ETE-DI-GGAS-291-2024

Referencia: *Solicitud de Evaluación de Estudio de Impacto Ambiental Categoría III del proyecto "Línea Chiriquí Grande – Panamá III, 500 kV"*

Asunto: *Entrega de la Aclaratoria N°1, Nota DEIA-DEEIA-AC-0045-2304-2024*

Imagen satelital que presenta las distancias aproximadas de los PI del Alineamiento de la LT4 a la costa.

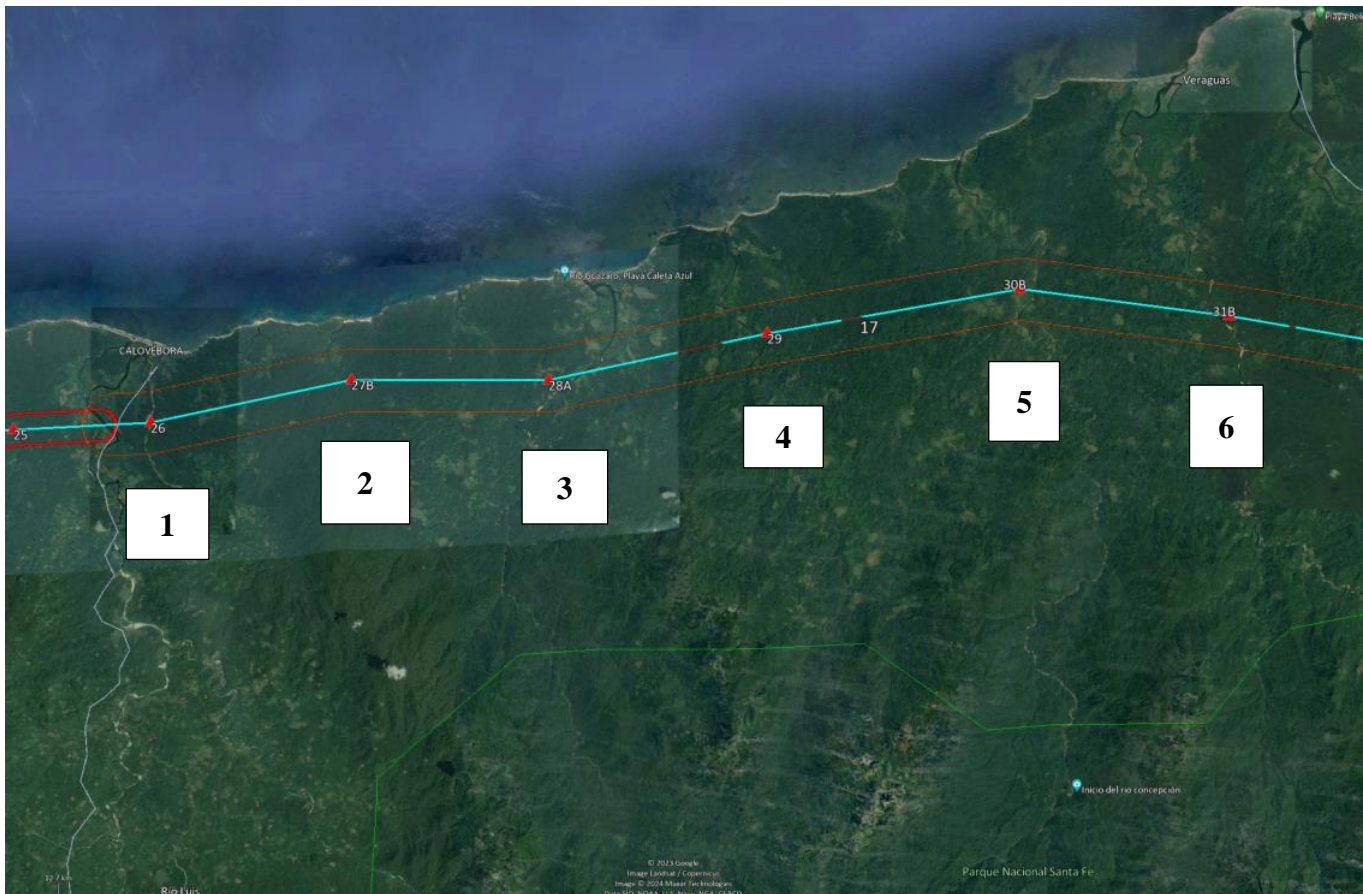
- h *Precisar en un plano la distancia del proyecto a la costa Caribe en Veraguas.*

RESPUESTA: En la imagen siguiente, podrá ver la ubicación de los PI (punto de inflexión) y la numeración secuencial de estos, donde se tiene la distancia de este punto a la costa.

1. **PI 26 a la costa 2.44 km. aproximadamente**
2. **PI 27B 1.90 Km aproximadamente**
3. **PI 28A 3.04 Km aproximadamente**
4. **PI 29 4.01 Km aproximadamente**
5. **PI 30B 4.48 Km. aproximadamente**
6. **PI 31B 7.93 Km. aproximadamente**

En la imagen siguiente se muestra el alineamiento y las distancia desde la costa y el PI.

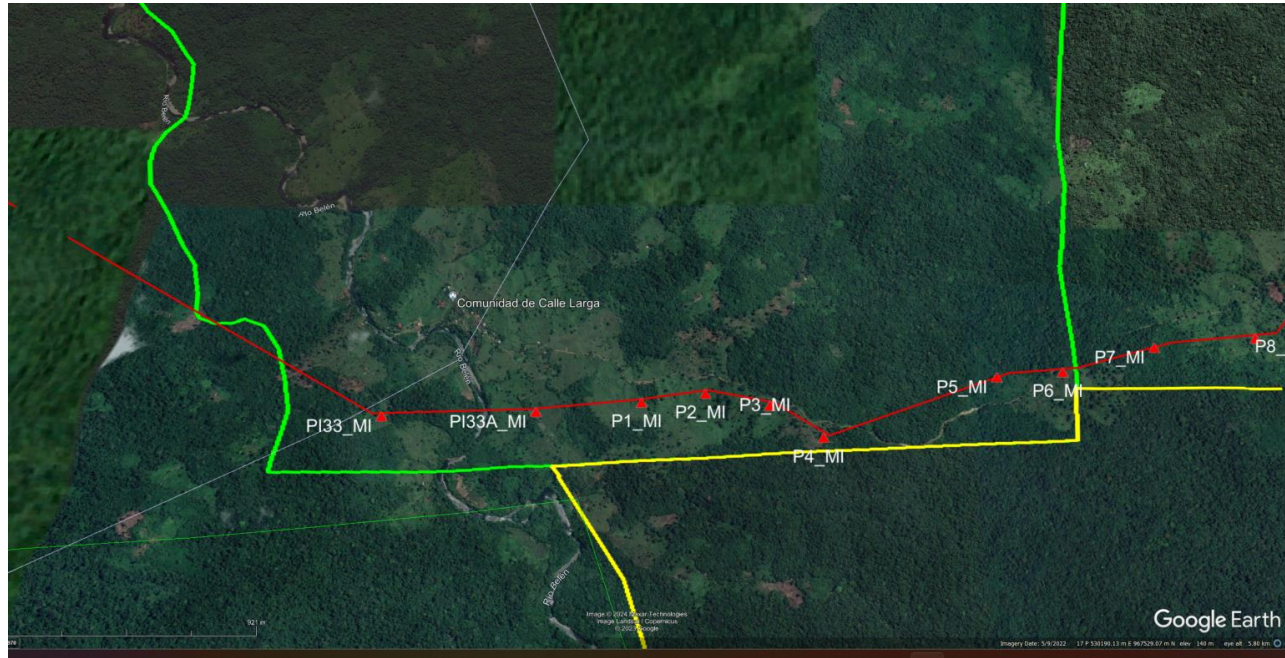
IV. A sabiendas que Donoso aún no cuenta con una potabilizadora, describir cómo será el servicio de agua en esta estructura.

RESPUESTA: Para el caso de uso del agua, será por medio de camiones cisterna en áreas con accesibilidad segura, en otros casos, transporte en tanques de 55 galones o bidones plásticos de similar capacidad. En caso de que el contratista requiera de perforación de pozos de agua (probabilidad remota), deberá realizar los estudios y trámites correspondientes ante MiAmbiente, para solicitar el uso de agua temporal.

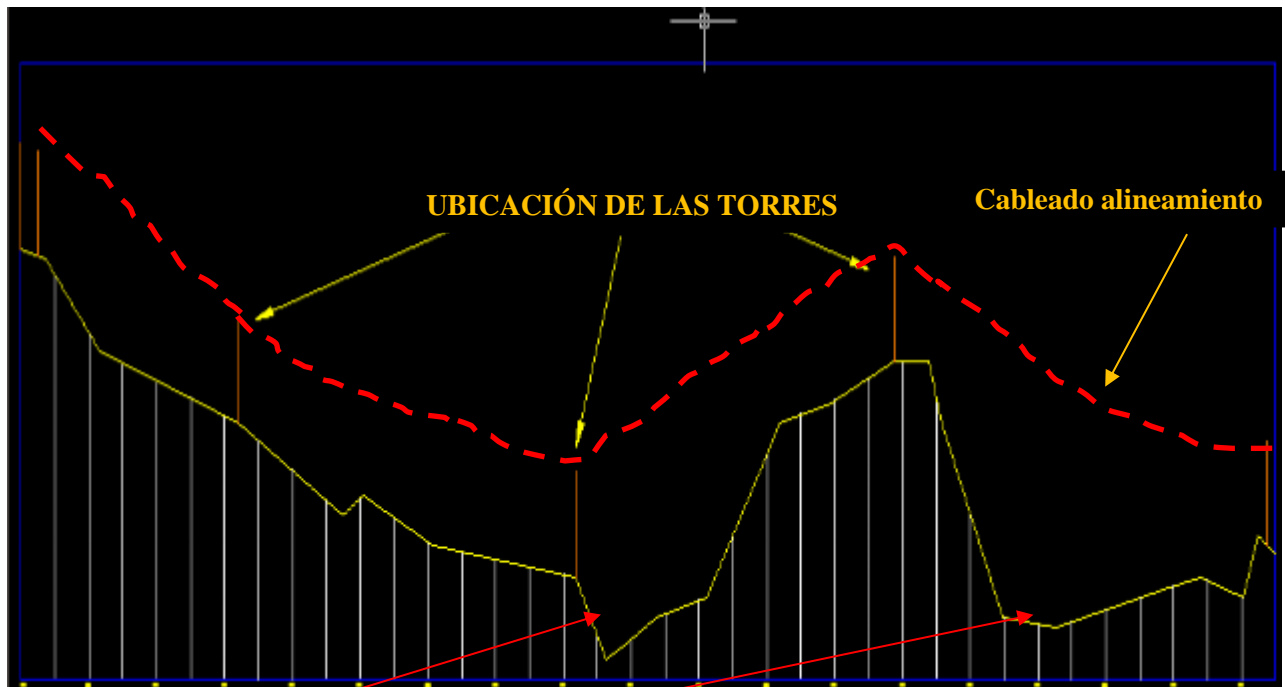
- a Indicar que alternativas o metodología constructiva se propone en las áreas donde se pretende realizar trochas cercanas a las áreas de nacientes de ríos o quebradas, en cumplimiento de la Ley Forestal.*

RESPUESTA: Lo señalado en el EsIA en el punto 2.2.1 y 5.4.2 sobre campamentos, caminos de acceso temporales (trochas), se instalarán sobre la franja de servidumbre del proyecto (70mts. de ancho), en sus anchos y dimensiones señaladas. También en el cuadro 5.13 rutas de acceso al alineamiento y Anexo 5. En el cuadro 5.14, se incluyen las coordenadas de la ubicación de los campamentos principales del proyecto, los cuales son ocho (8).

Adicional, en el punto 5.4.2.5 Habilitación de accesos a las estructuras de la línea, páginas 364-387, se explica a detalle todo lo relacionado con los accesos propuestos al contratista en el EsIA, y la logística de construcción, con su descripción de las características de construcción e instalación de la torres de transmisión.

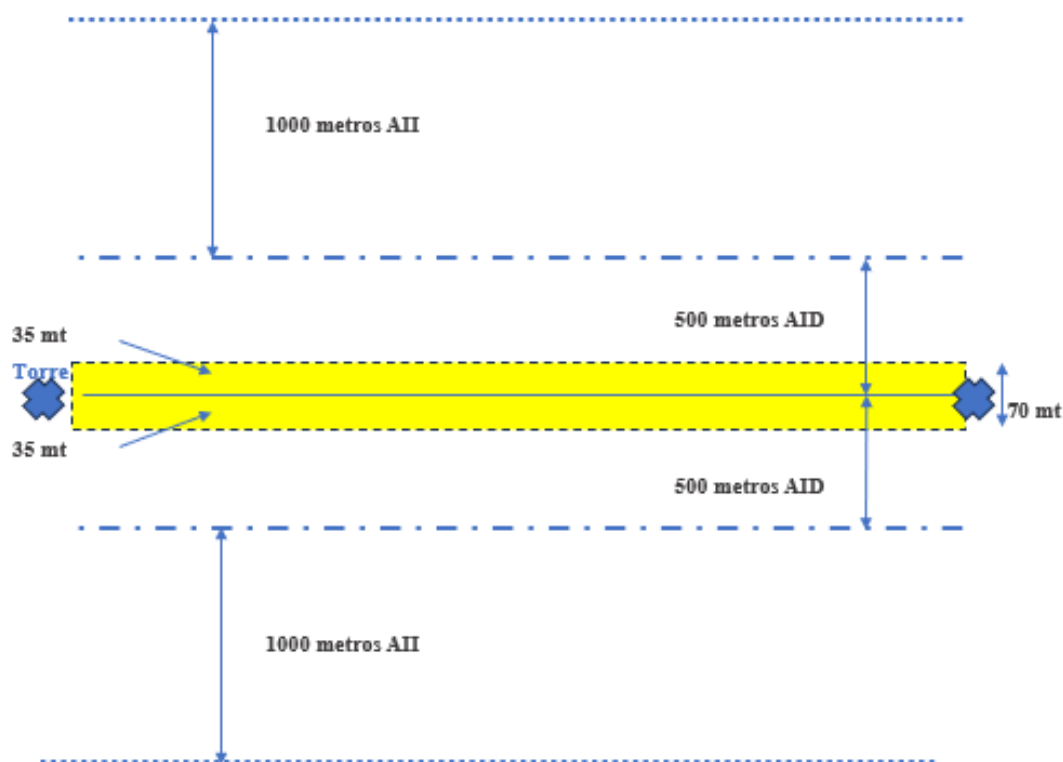
- c *Indicar la distancia de los humedales a los que se hace referencia, con respecto a la huella del proyecto.*

Se obtuvieron los puntos que generan el polígono de 500 m y se les calculó las coordenadas haciendo y entregando un listado con los mismos.

Se verificó la no intersección de áreas de manglar con las AID y AIID.

RESPUESTA: No se contempla en el trayecto la afectación de áreas de manglar o humedales o que los mismos se ubiquen dentro de la huella del proyecto. De igual manera, en el Estudio de Impacto Ambiental se tiene establecido que el proyecto respetará la Ley Forestal, la cual indica que se debe mantener un área de protección en recursos hídricos y zonas de humedales.
